Comité d'accompagnement de Liège Trilogiport
Liège, mardi 15 septembre 2015
Procès-verbal de la réunion n° 14

COUPE P - P : (ECH.:1/50)
Mur anti-bruit

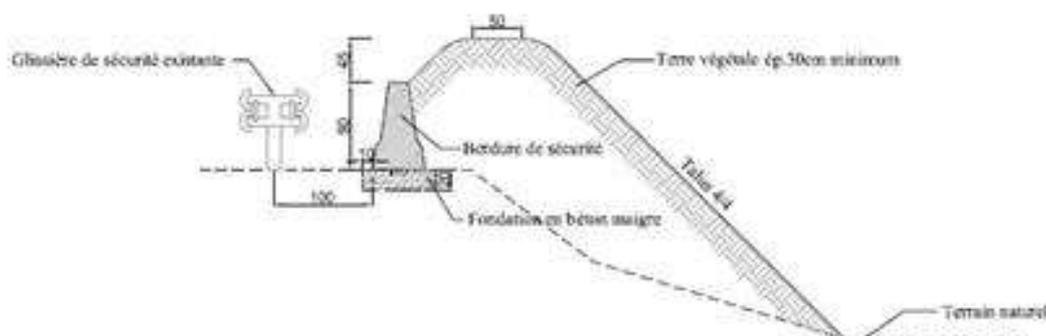
Question de M. Henri Fastré (Bassis-Mosans)**Dans le respect du permis octroyé, quand les protections visuelles et auditives pour l'Allée verte à Haccourt, Argenteau et l'autoroute seront-elles réalisées ?****Allée Verte**

Mr Nivelles précise que le mur de hauteur 1,35m prévu au permis ne peut être réalisé tel quel car ne répond pas aux normes de sécurité. Il est remplacé par une glissière en béton de 0.90m de hauteur juxtaposant un merlon de hauteur 1.35m (voir schéma).
